Załącznik nr 8

Odpowiedzi na uwagi złożone na piśmie bezpośrednio w urzędzie miasta

**UWAGI DO ANALIZY KOMUNIKACYJNEJ ORAZ KONCEPCJI ORGANIZACJI
RUCHU DLA OBSZARU REWITALIZACJI W WOŁOMINIE**

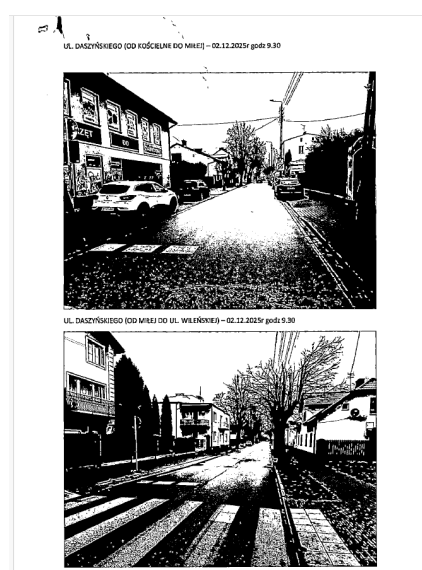
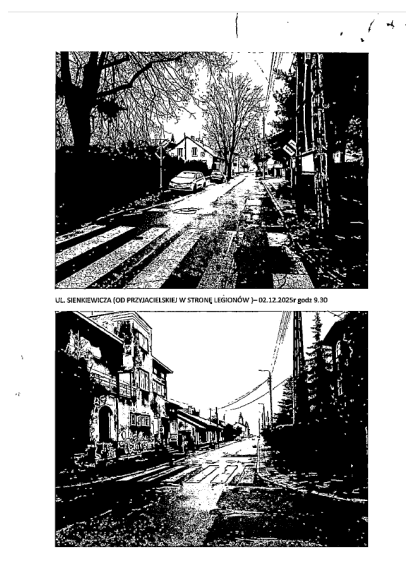
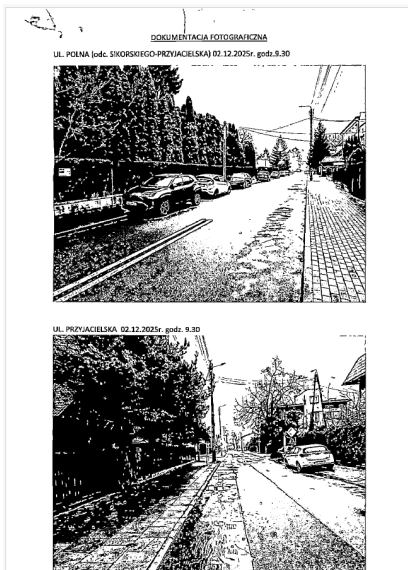
- w przypadku kontraruchu na 3,5m jezdni mijanie się z samochodem, jest niebezpieczne, bo tak naprawdę nie ma formalnej wymaganej szerokości dla ruchu rowerzysty i samochodu (1,5m rower i 2,25 minimalny dopuszczalny pas ruchu samochodu). Zdecydowanie sama nie wybrałabym jazdy rowerem taką ulicą, a jako matka nie zgodziłabym się narażać tak dziecka.

W załączeniu zdjęcia przedstawiające okoliczne ulice, gdzie nie ma problemu, z jazdą rowerem.

Zdjęcia zamieszczone w uwadze niestety pokazują raczej występujące problemy w Wołominie niż wzorcowe rozwiązania. Między innymi widać samochody parkujące w przestrzeniach dla pieszych, jezdnie z długimi odcinkami prostymi zachęcającymi do jazdy ze zbyt dużą prędkością.

2. Zmianianie ulic dwukierunkowych w ulice jednokierunkowe z pasem do jazdy rowerem

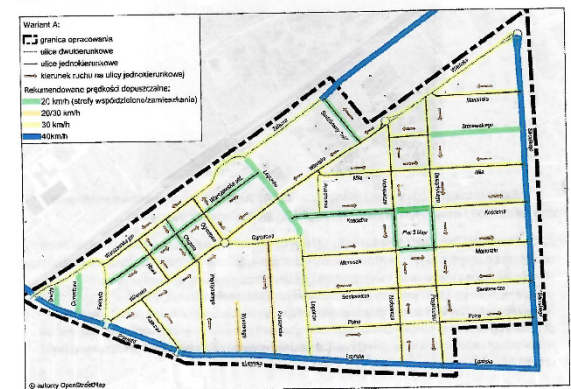
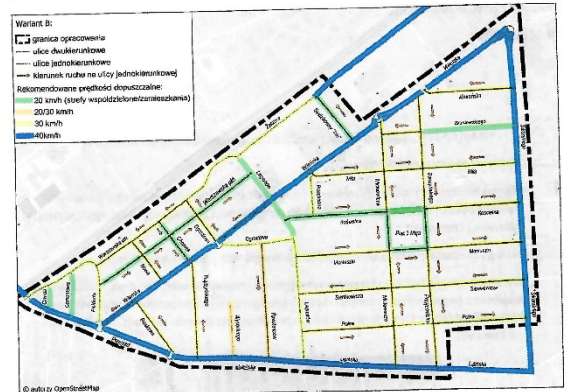
Nie zgadzam się z tym rozwiązaniem w większości proponowanych ulic, moim zdaniem wpłynie to negatywnie na możliwość przemieszczania się samochodem w mieście i zmniejszy istotnie ilość miejsc do parkowania (po stronie drogi dla rowerów nie będzie możliwości parkowania).

Tutaj w szczególności pomysł zmiany ulicy Prądzynskiego w jednokierunkową wydaje się mocno niefortunny z uwagi na to iż jest przy niej: POZ, Sąd i Starostwo Powiatowe
